Udviklingsfase

Faglig vurdering

Momentum - Sønder Vium Vind

NATURENS RIGE
Ringkøbing-Skjern Kommune

Beskyttet natur

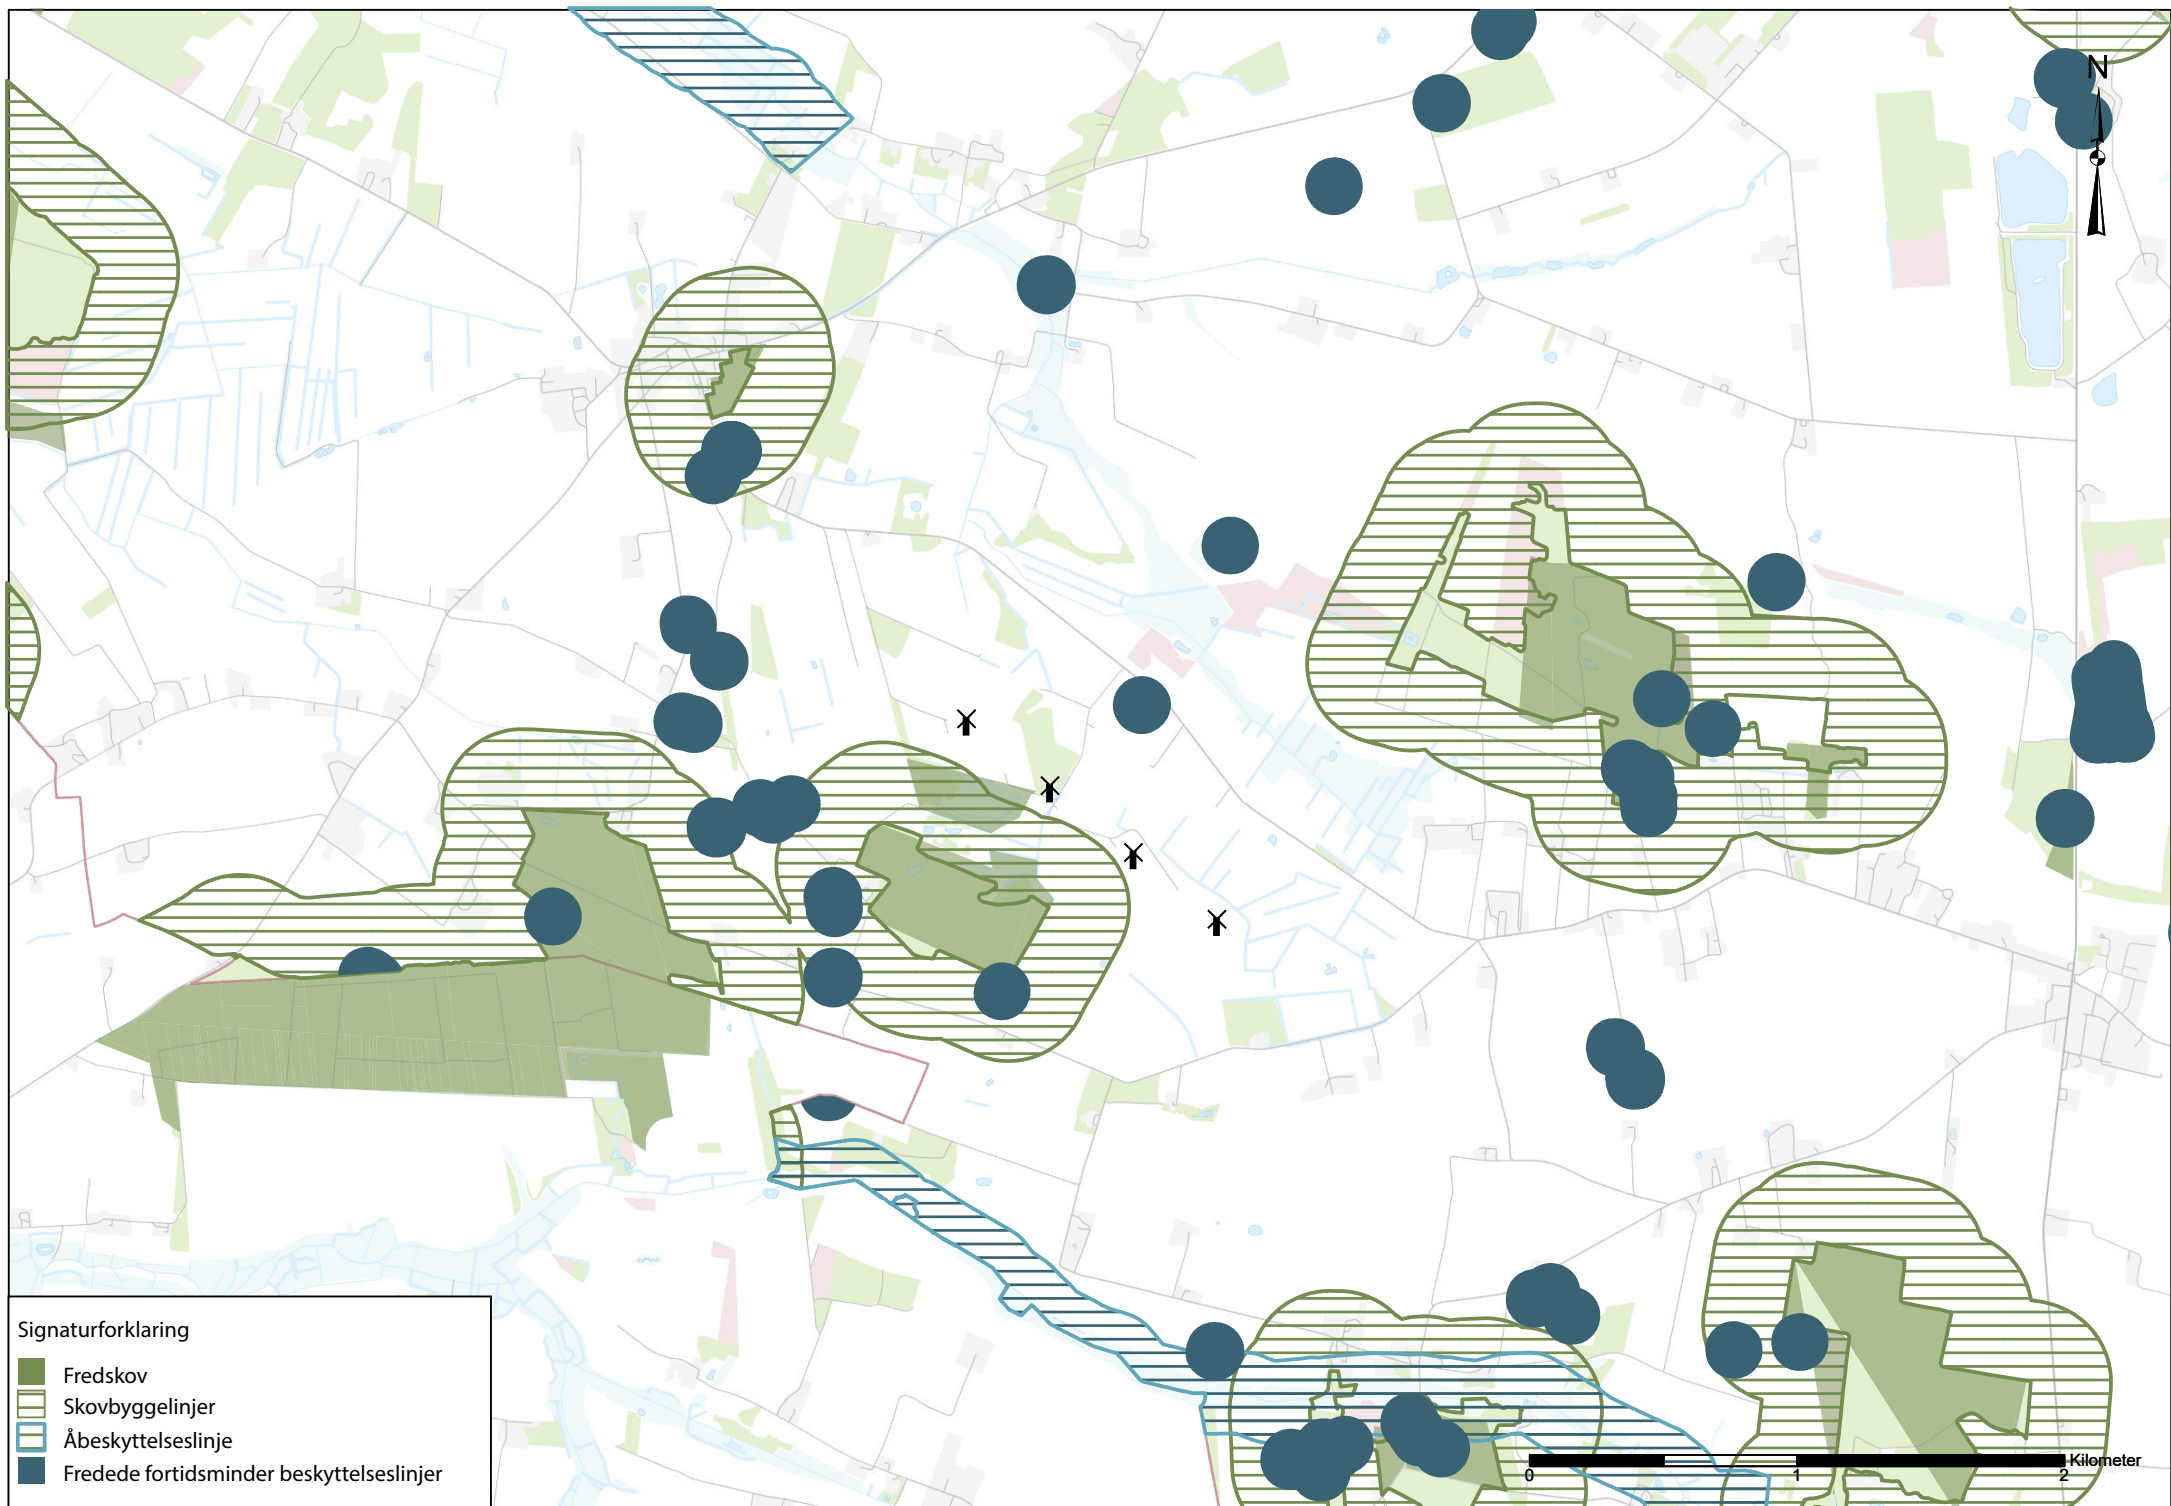
- Der skal tages hensyn til **beskyttet natur**. Der kan være overset beskyttet natur. RSK har registeret flere arealer inden for Hemmet-Sdr. Vium, som umiddelbart er markeret som mangler besigtigelse. Der skal holdes respektafstande, som er afhængige af naturtype og naturtypens værdi, herunder arter.
- Praksis vedrørende **bilag IV-arter** er ved at blive skærpet, hvorfor der bør undersøges for bilag IV-arter uanset om der er, eller ikke er, registreringer i nærheden af projektområdet. Det vil sige hedearealer bør undersøges for markfirben og vandhuller for padder mv.
- Derudover kan der også være andre **fredninger** samt **beskyttede sten- og jorddiger** inden for projektområderne, som skal respekteres. Men de kan også have en "funktion" i projektområdet i relation til grønne korridorer mv.

Skovrejsning

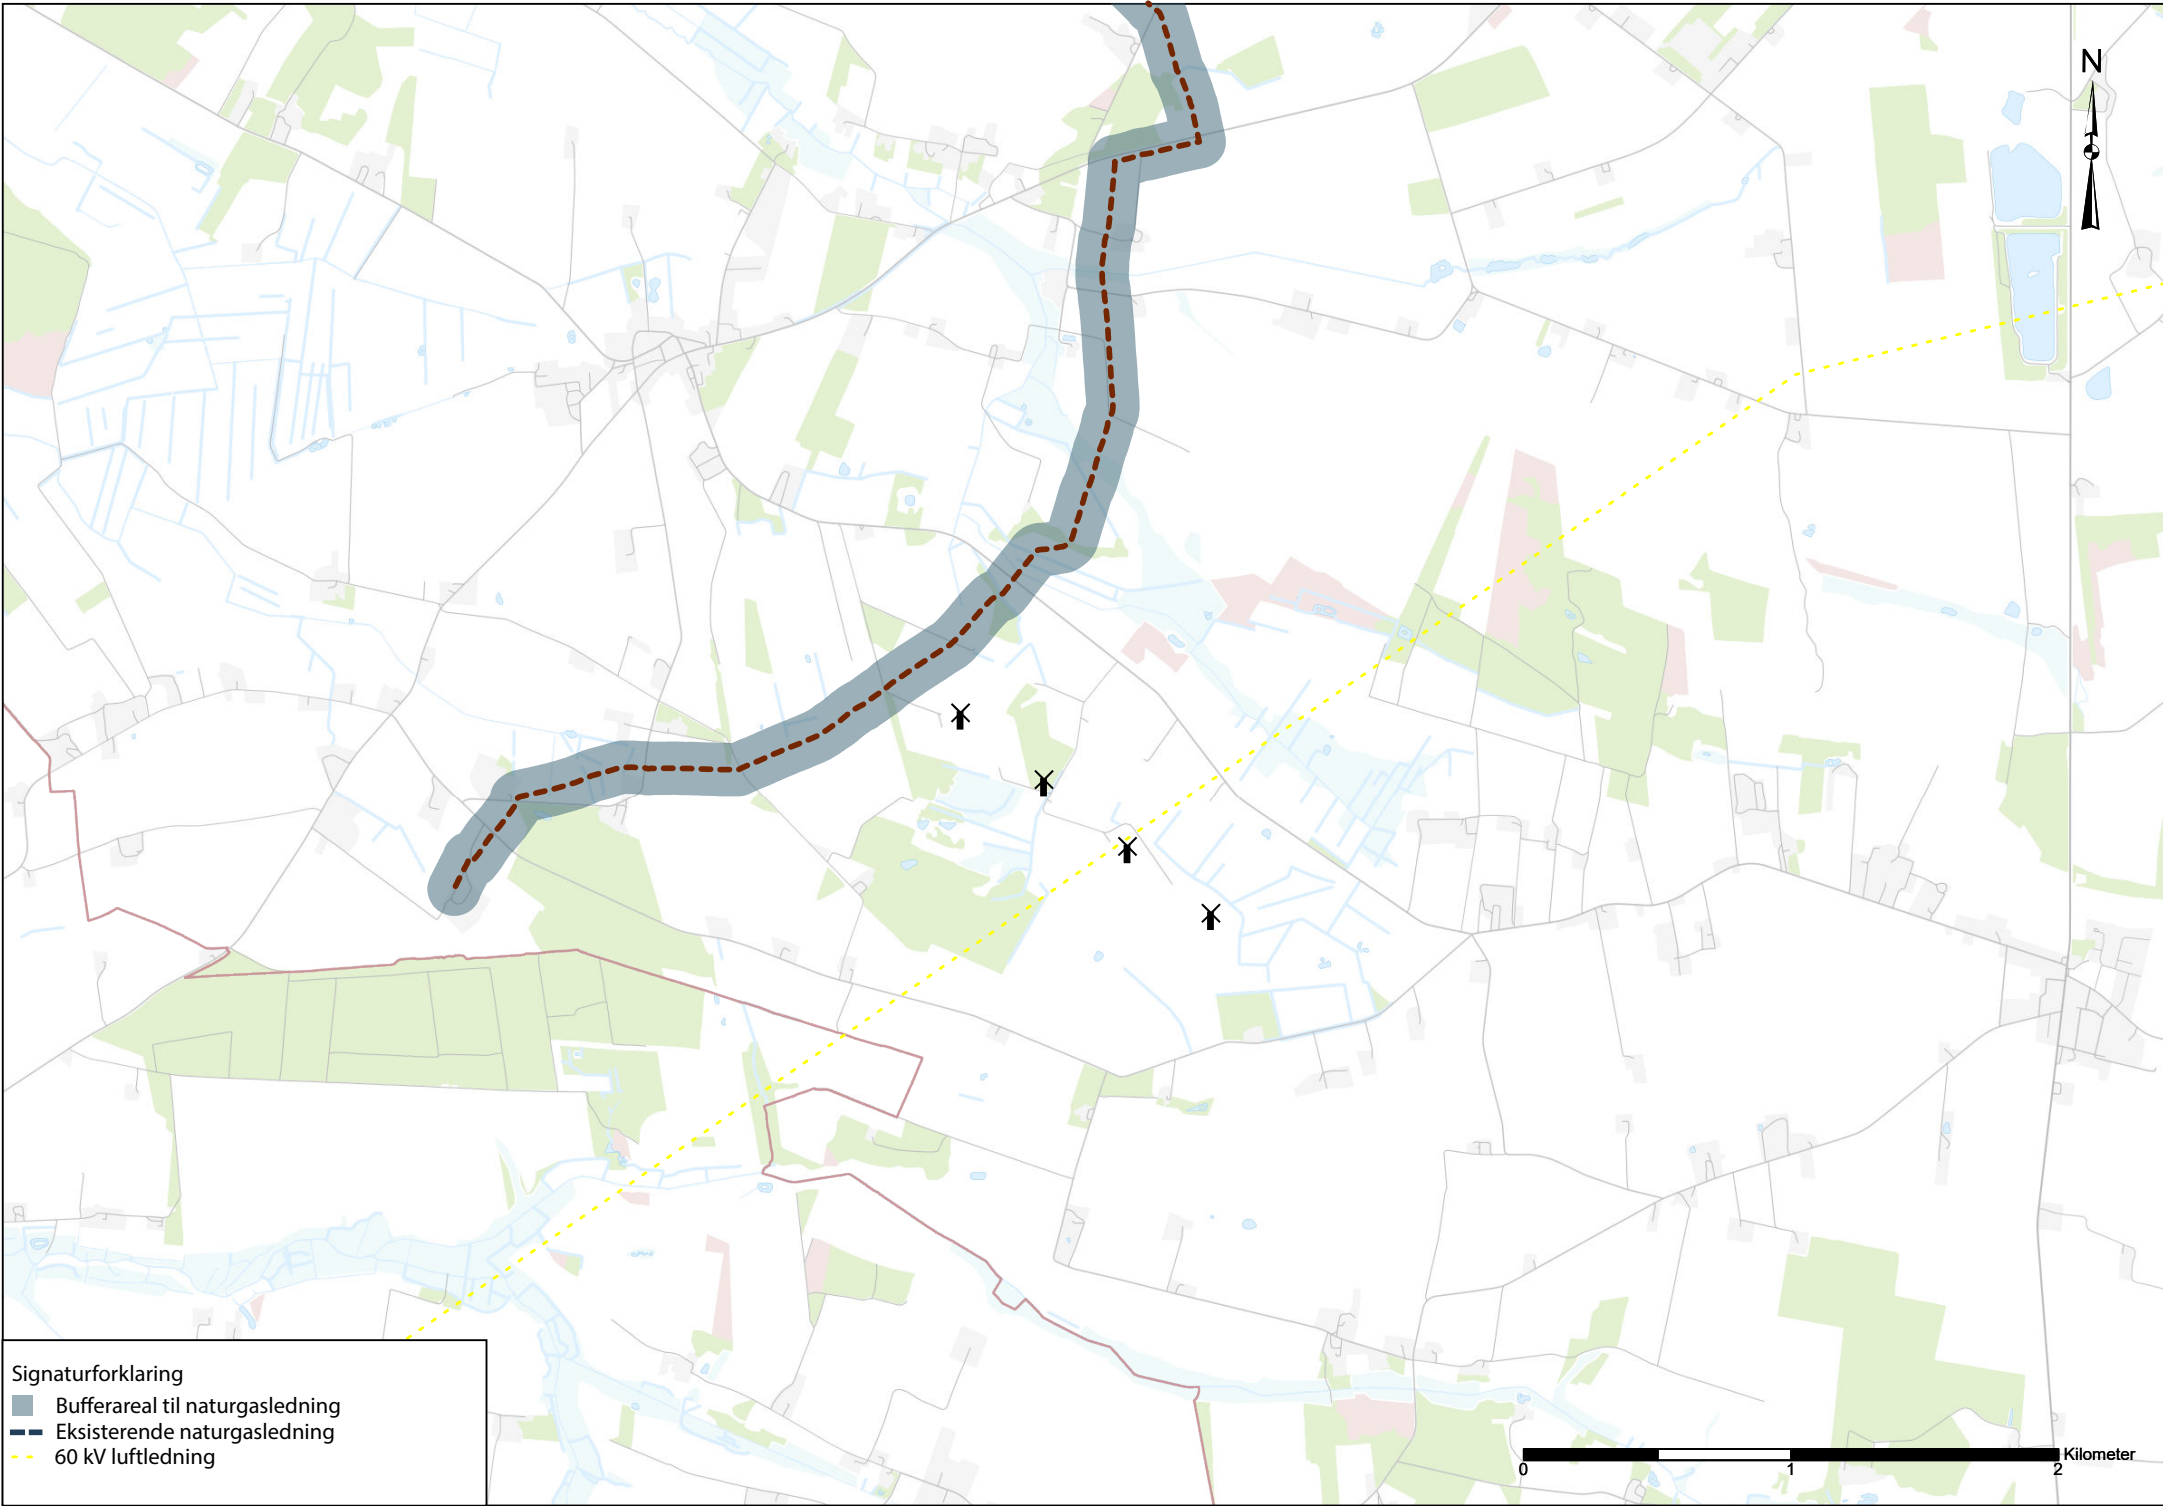
- Der skal tages hensyn til **fredskov**
- Der skal tages hensyn til **bygge- og beskyttelseslinjer**:
 - Der skal i det konkrete tilfælde vurderes, i hvilket omfang, der kan dispenseres ved *skovbyggelinje* og i hvilken omfang. Miljøstyrelsens praksis er at der kan dispenseres ned til 30 meters afstand, men afstanden vil være afhængig af en konkret vurdering ift. skovens størrelse og værdi.
 - Især *fortidsmindebeskyttelseslinje* er restriktiv. Her kan der sandsynligvis ikke reduceres på beskyttelseslinje eller dispenseres.
- Arealerne kan indgå i faunapassager eller grønne korridorer.

- Vindmøllerne så vidt muligt placeres udenfor *skovrejsning ønsket*.
- Ny kortlægning af skovrejsningsarealer i RKS K er på vej.
